Bestemmingsplan Rotonde N204 - Linschoten

Nota van Zienswijzen

Provincie Utrecht

Project Bestemmingsplan Rotonde N204 - Linschoten
Document Nota van Zienswijzen
Status Definitief 04
Datum 15 maart 2016
Referentie MF13-1/16-005.200

Afbeelding 4.1 Uitsnede verbeelding ontwerpbestemmingsplan

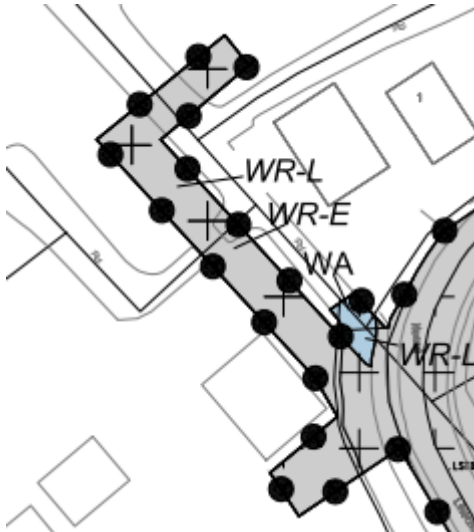
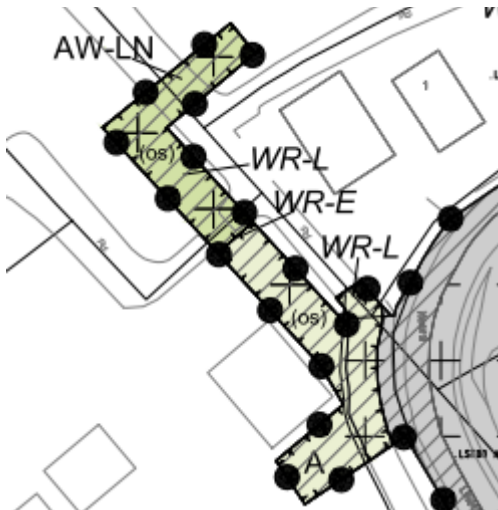
In het ontwerpbestemmingsplan is ten zuidwesten van de percelen sectie A, 1270 en 1150 een verkeersbestemming ingetekend. Indiener merkt op dat het perceel A 1155 niet tot haar eigendom behoort. Indiener kan niet instemmen met de aanleg van een ontsluitingsweg en daarmee de verkeersbestemming binnen het ontwerpbestemmingsplan. Teneinde waardevermindering en gebruiksbeperking van eigendommen te voorkomen verzoekt indiener om de vigerende agrarische bestemming te handhaven.

De verkeersbestemming aan de noordwestzijde van het plangebied ter ontsluiting van perceel A 1155 wordt verwijderd en vervangen door de bestemmingen 'Agrarisch' en 'Agrarisch met waarden - Landschap en natuur' met aanduiding 'ontsluiting'. In afbeeldingen 4.1 en 4.2 zijn uitsneden uit de verbeelding van resp. het ontwerpbestemmingsplan en het vast te stellen bestemmingsplan opgenomen.

Afbeelding 4.3 Uitsnede verbeelding ontwerpbestemmingsplan

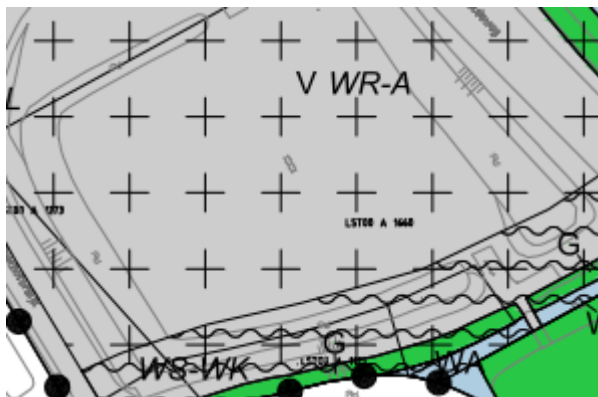
In de planregels van het ontwerpbestemmingsplan is de bestemming 'verkeer' de aanduiding 'parkeerterrein' opgenomen. Indiener merkt op dat deze aanduiding niet op de verbeelding is opgenomen. Omdat de parkeerplaats tevens de inrit vormt is het voor indiener van belang dat deze aanduiding wordt opgenomen in de verbeelding.

Op de verbeelding wordt de aanduiding 'parkeerterrein' toegevoegd ter plaatse van de herin te richten parkeerplaats bij de entree van het Landgoed Linschoten. De aanduiding 'specifieke vorm van verkeer - informatiezuil' wordt aan de oostzijde van het parkeerterrein opgenomen op de verbeelding. In afbeeldingen 4.3 en 4.4 zijn uitsneden uit de verbeelding van resp. het ontwerpbestemmingsplan en het vast te stellen bestemmingsplan opgenomen.
